**Avis délibéré de la mission régionale
d'autorité environnementale
Hauts-de-France
sur le projet d'une centrale agrivoltaïque
sur la commune de Chéry-Chartreuve (02)
Étude d'impact sur la santé et l'environnement de décembre 2023**

n°MRAe 2024-8273

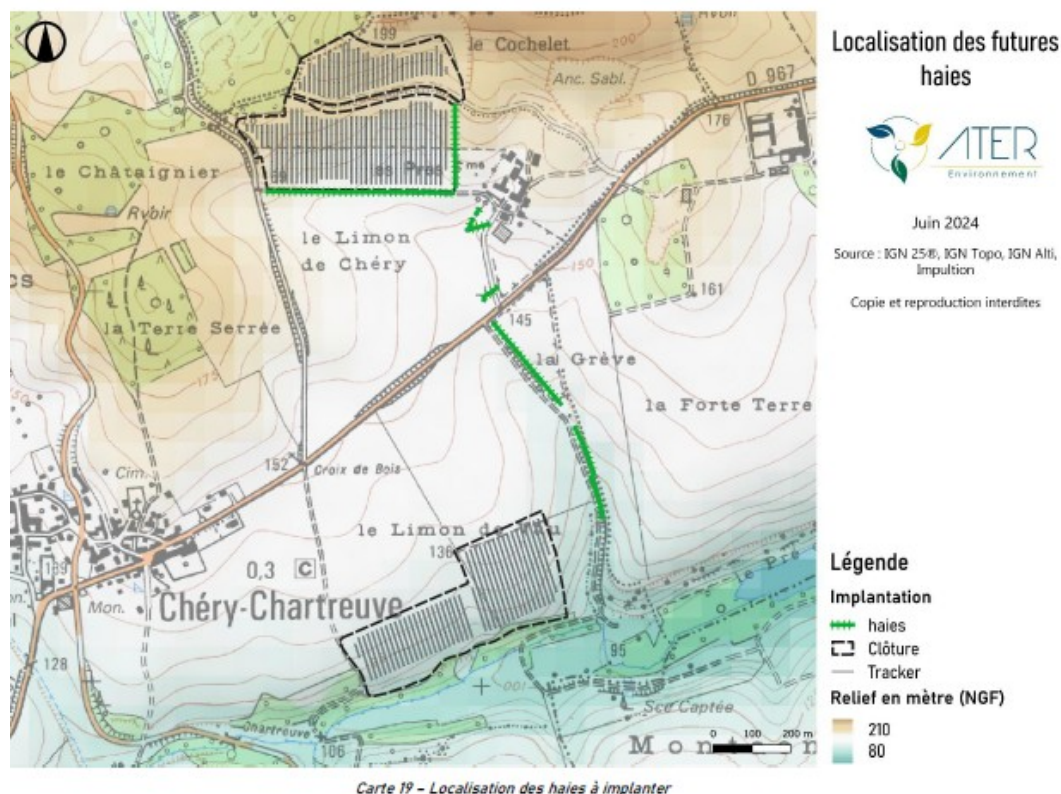
Une expertise paysagère est présentée dans un fascicule séparé (cf document PC11c). Elle est basée sur une analyse bibliographique (Atlas des paysages de la Champagne – Ardennes) et cinq photomontages dans l'aire d'étude rapprochée qui concentre les sensibilités les plus fortes (expertise paysagère, pages 71 et suivantes et page 86 et suivantes). Le photomontage 1 présente une luminosité qui nuit à l'appréciation de l'impact visuel. Par ailleurs, les photomontages 1, 2 et 5 étant sur le bord de la route située entre la zone nord et la zone sud du projet, il conviendrait de fournir des photomontages pour chaque zone. Des formats panoramiques pourraient être utilisés pour évaluer l'effet de saturation.

L'autorité environnementale de fournir des photomontages complémentaires pour les points de vue situés sur la route (1, 2 et 5) afin de tenir compte des deux parcs situés de part et d'autre de la route et d'utiliser également des formats panoramiques pour rendre compte de l'effet potentiel de saturation.
